江西省吉安市永丰县市政花园（市政服务大楼[厅]）

工程质量及违法违规建筑问题简述报告

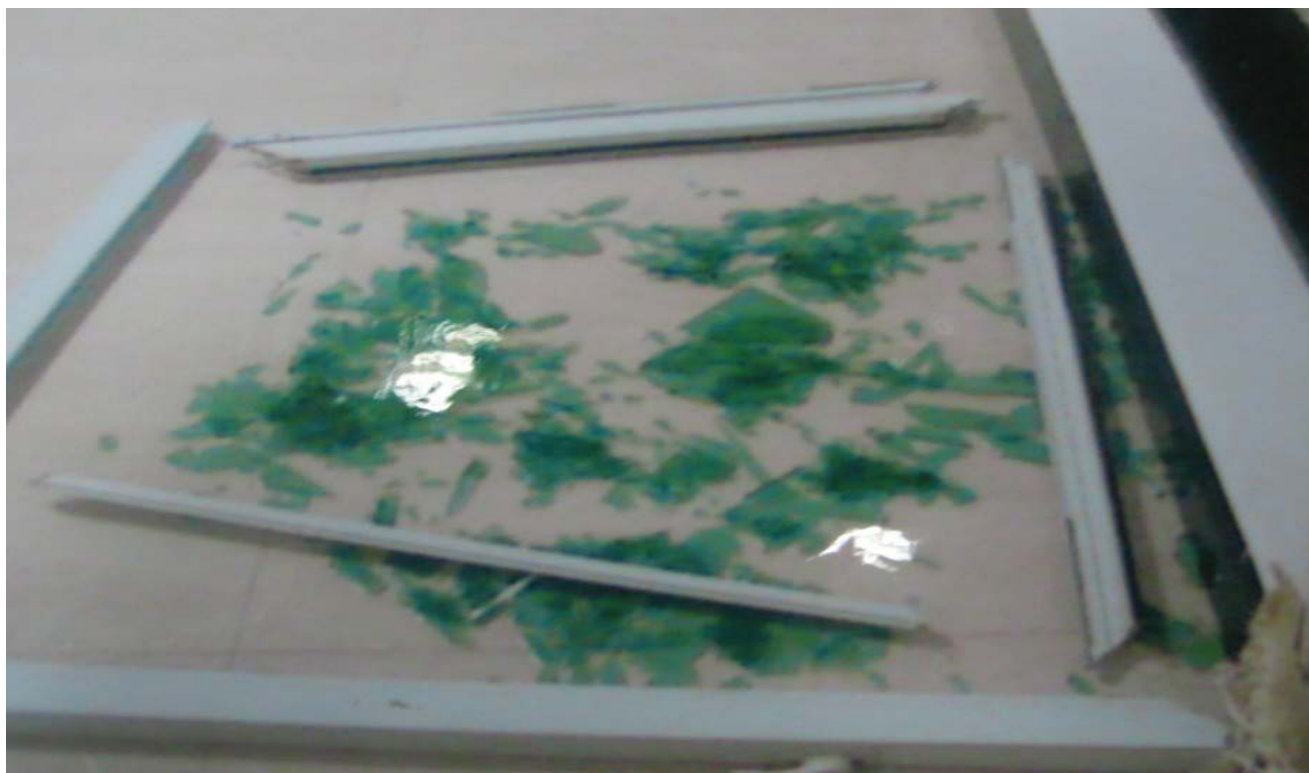
这是一楼二楼行政办公？这种不实事求是的态度？为何？

路面烂成这样？

排水何时引入市政管道？路面何时修缮？

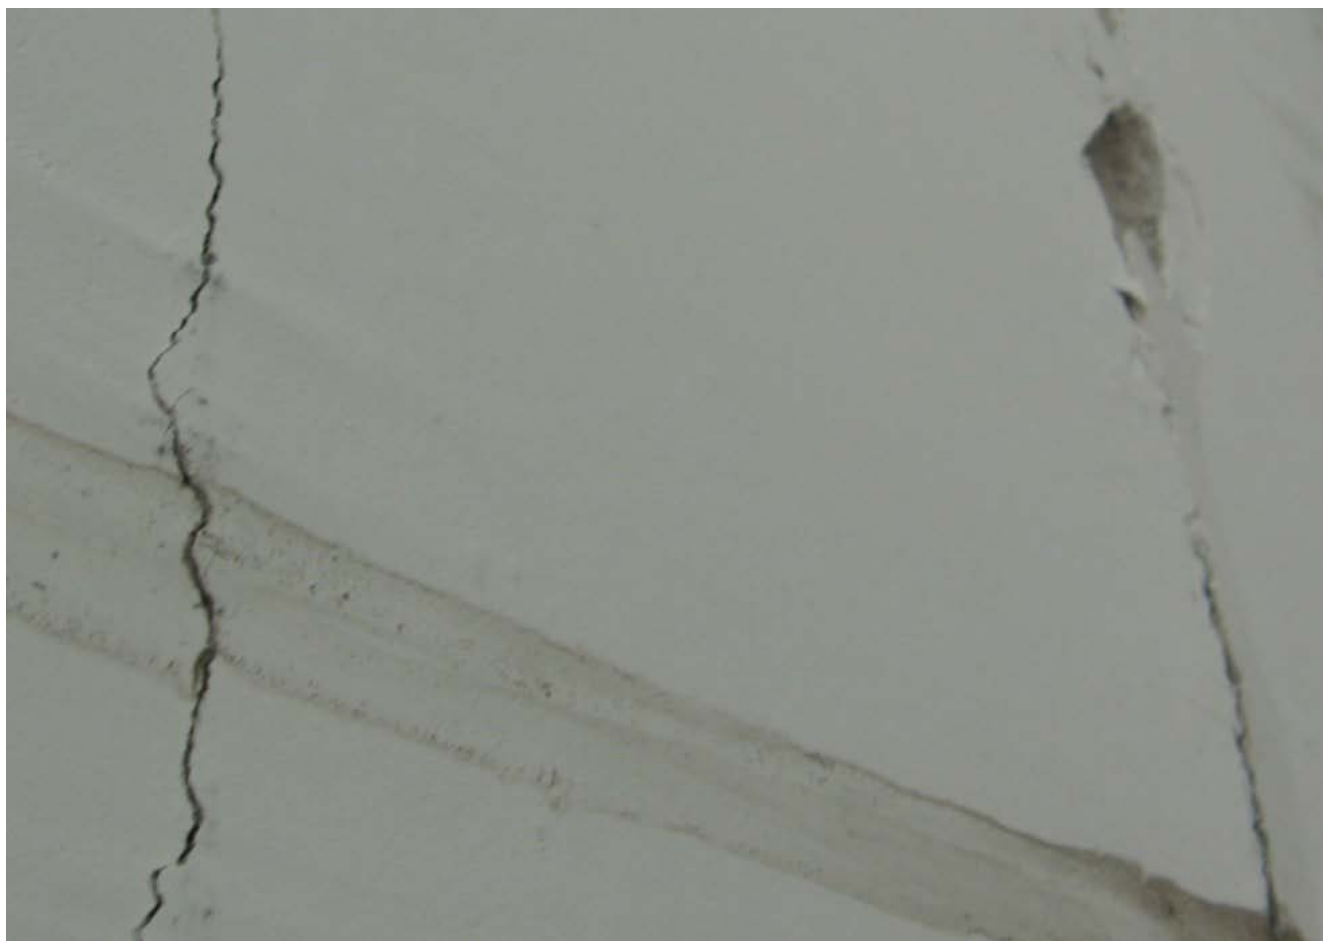
外墙的裂痕不堪入目

外墙在省长信箱回复解决？何以解决？这是什么？
